第56回 高輪築堤調査・保存等検討委員会【部会③】

日時：2025年6月4日（水）

【資料2】 雑魚場架道橋橋台(計画東海上り線桁用)アンカー施工位置の変更について

No.1ボーリング調査付近における追加探針について

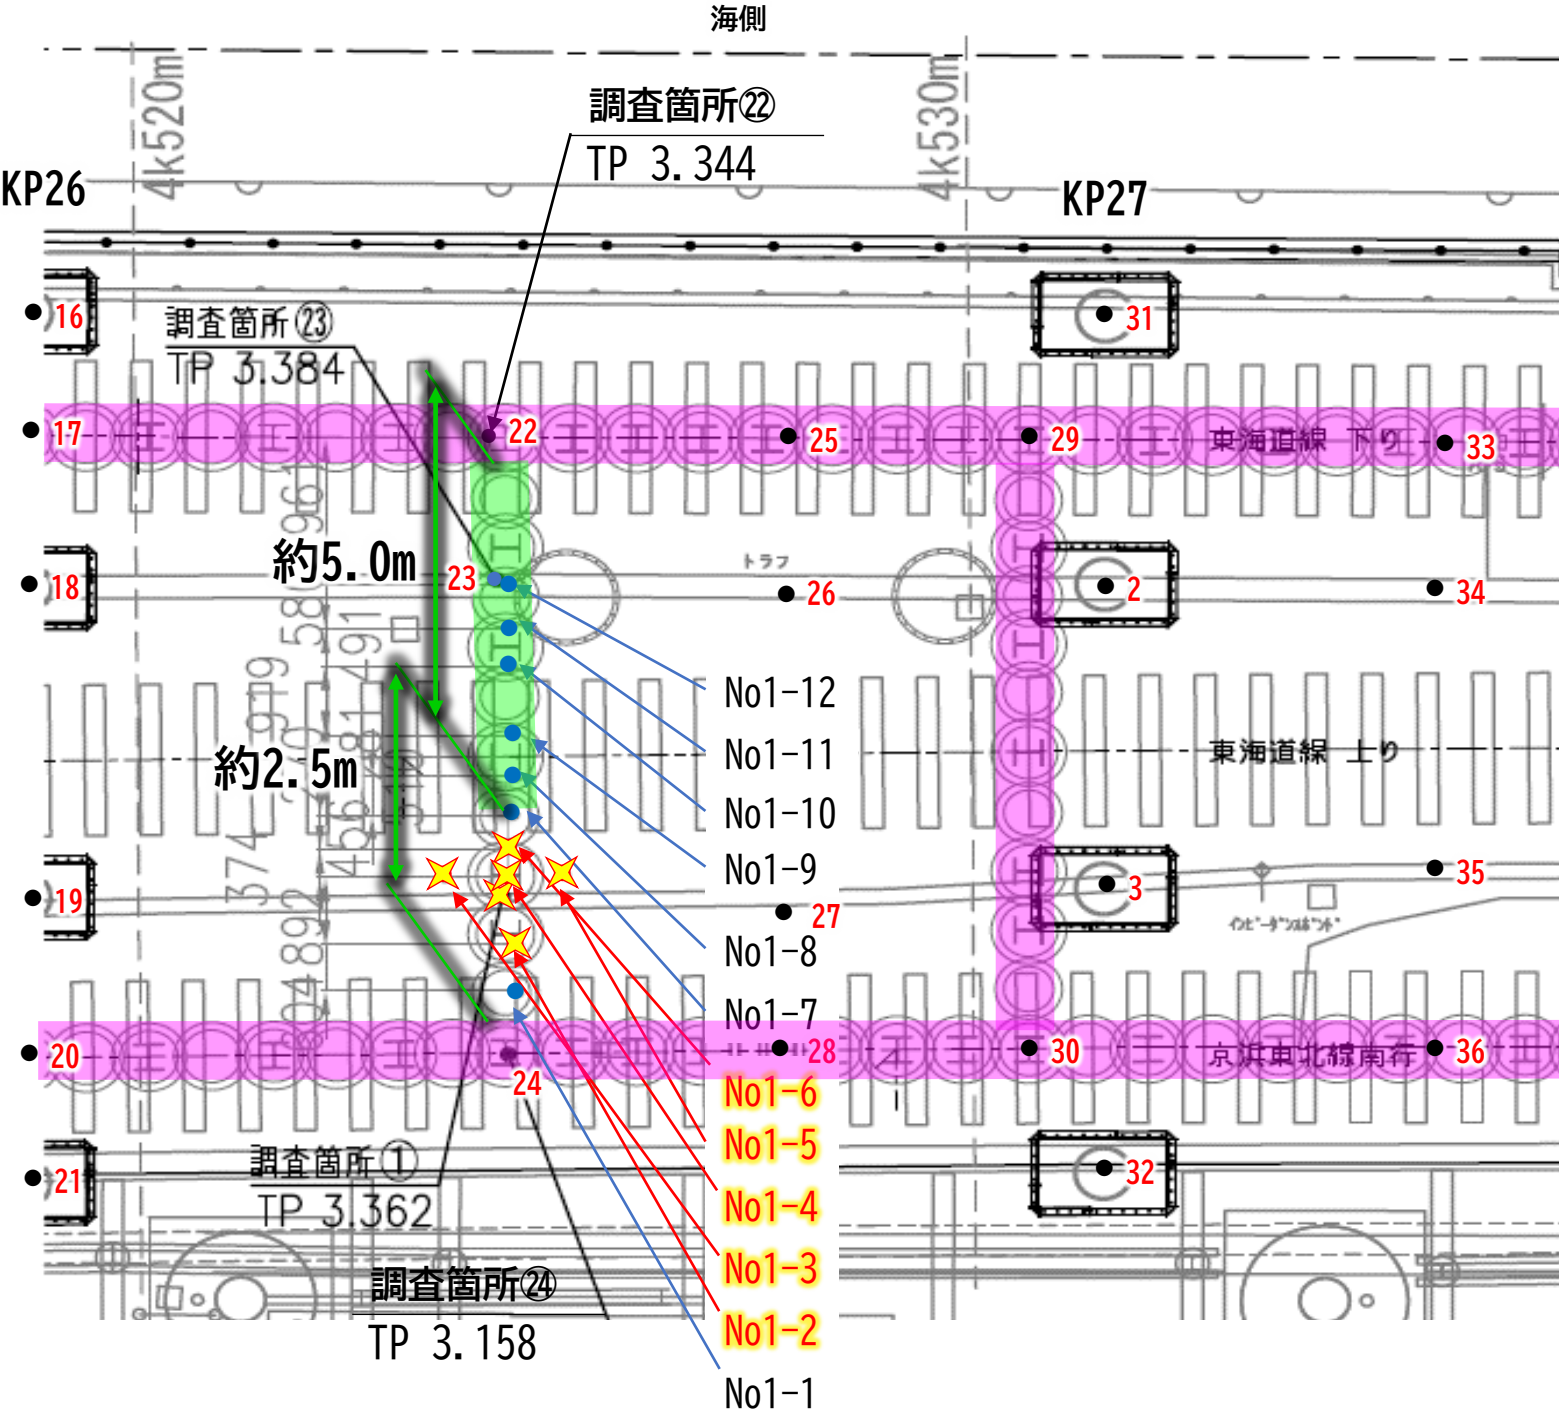
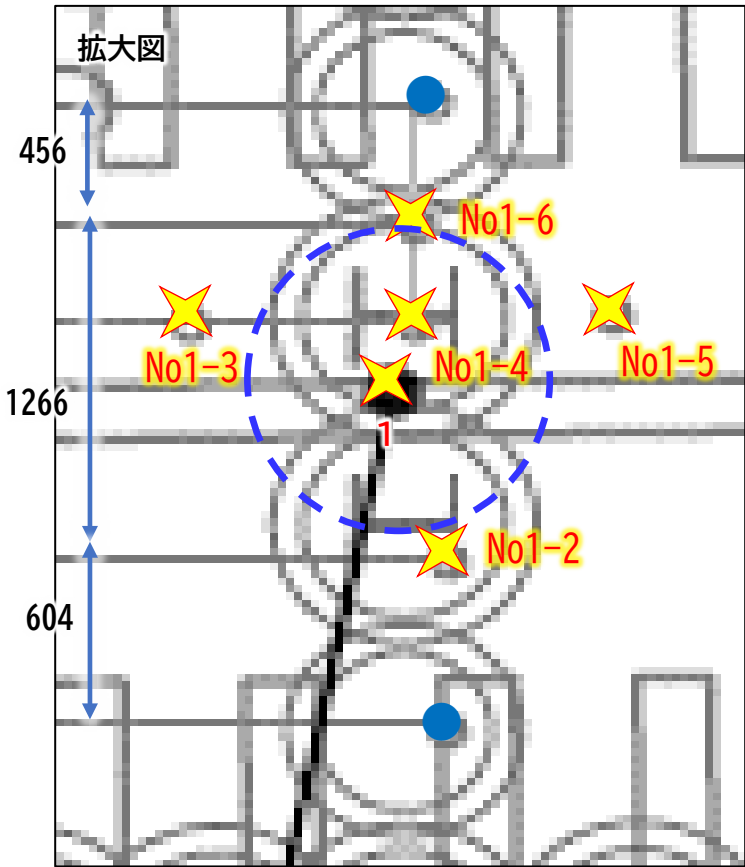
- ・ボーリングNo.1において支障物GL-4.86(TP-1.498)に当たったため、前後12箇所で探針(L=5.5m)を実施
- ・海側約5.0m範囲については、支障物がないことを確認
- ・山側約2.5m範囲については、支障物に当たっていることを確認

【資料2】 雑魚場架道橋橋台(計画東海道上り線桁用)アンカー施工位置の変更について

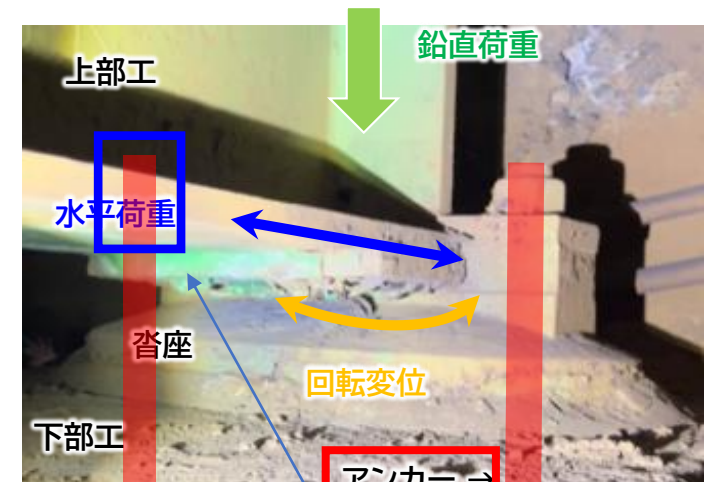
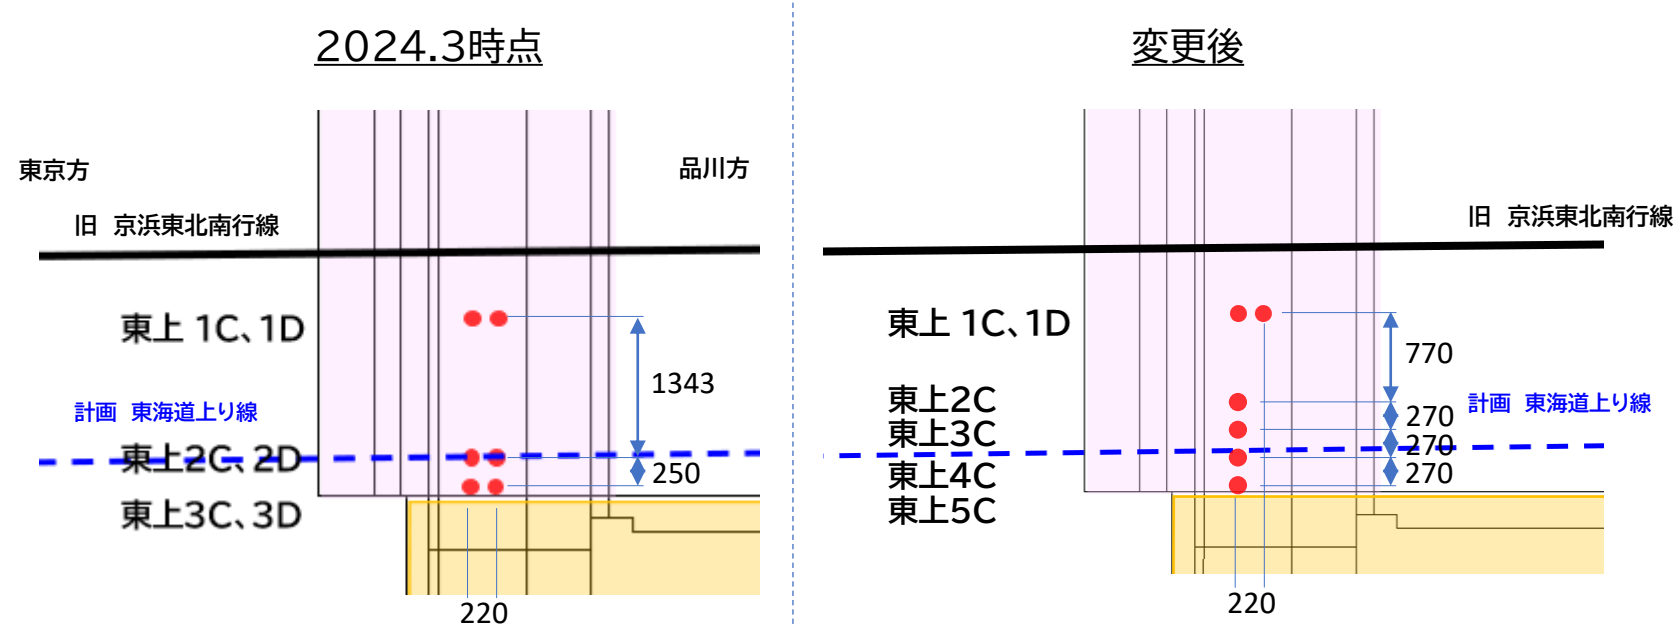
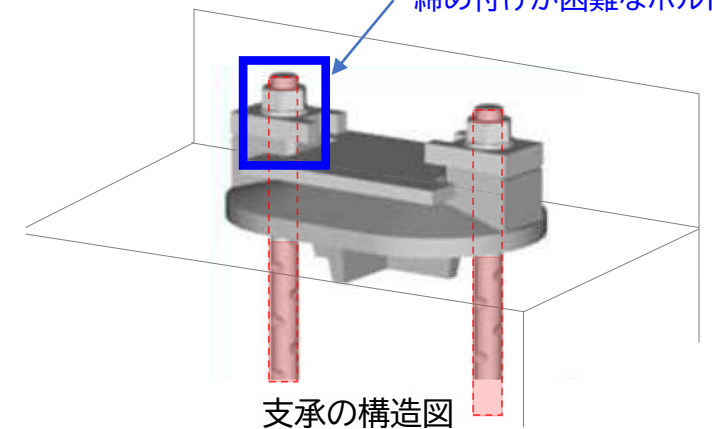
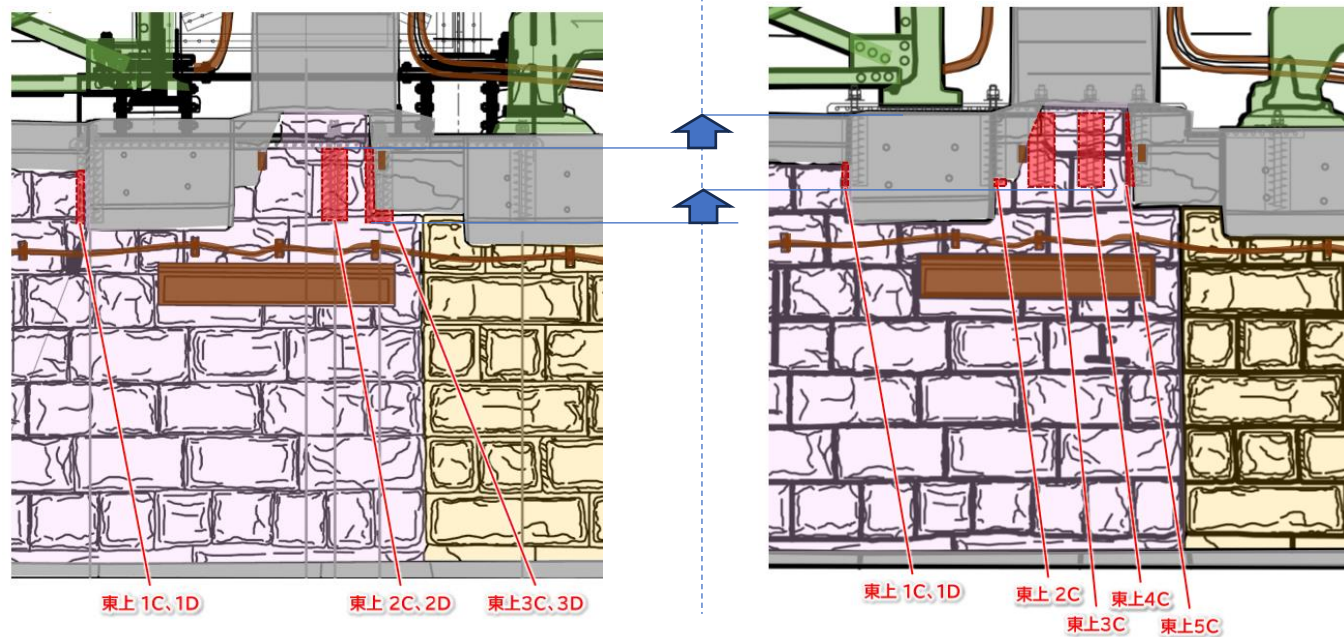
○雑魚場架道橋橋台(第5橋梁橋台)へのアンカー施工については、2024年3月委員会において報告
○計画東海道上り線桁用のアンカー施工前の現地確認の結果、現地の施工性を考慮して、アンカーの本数、掘削径を変えない範囲で、アンカーの施工位置について見直しを行う(品川方橋台のみ)

締め付けが困難なボルト

石積み橋台	削孔長		
		全削孔長	うち石積み部への削孔長	
2024.3時点	第Ⅲ期	Φ140×410mm×8本 =3.3m	東上1CD 東上2～3CD	Φ140×282mm×2本=0.6m Φ140×410mm×4本=1.6m =2.2m
変更案	第Ⅲ期	Φ140×410mm×8本 =3.3m	東上1CD 東上2C 東上3C、4C、5C	Φ140×123mm×2本=0.2m Φ140×35mm×1本=0.0m Φ140×410mm×3本=1.2m =1.4m
